改善箇所説明図

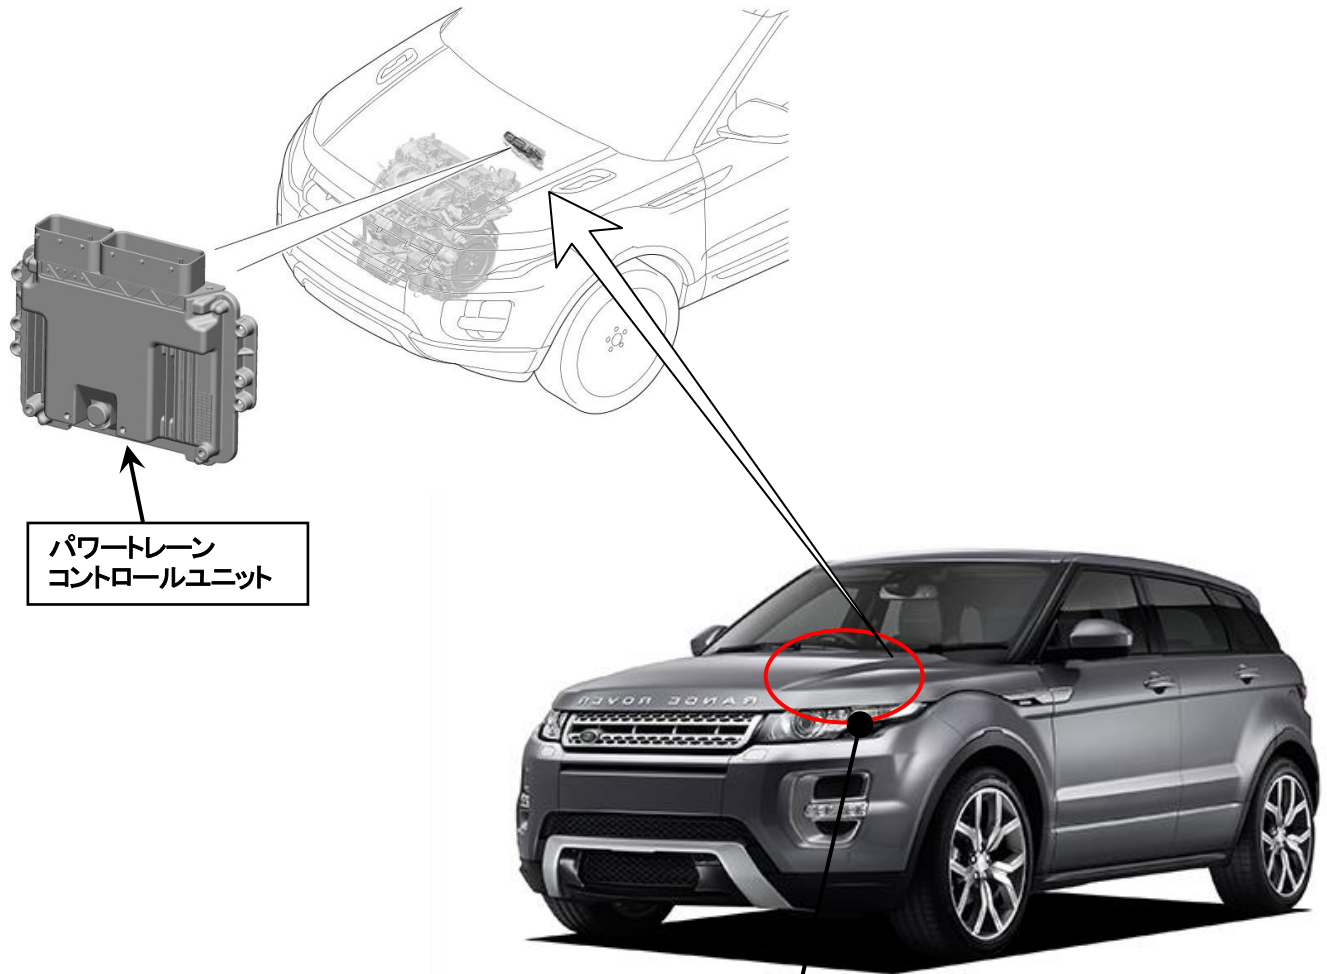
基準不適合発生箇所

パワートレインコントロールユニットにおいて、プログラムの仕様指示が不適切なため、誤ったプログラムが搭載されている。そのため、触媒の温度上昇が遅くなり、排出ガスが基準を満足しなくなる、及び、燃費が悪化するおそれがある。

改善の内容

全車両、パワートレインコントロールユニットのプログラムを正規のプログラムに書き換える。

識別：助手席ドアヒンジボルトに白ペイントを塗布する。
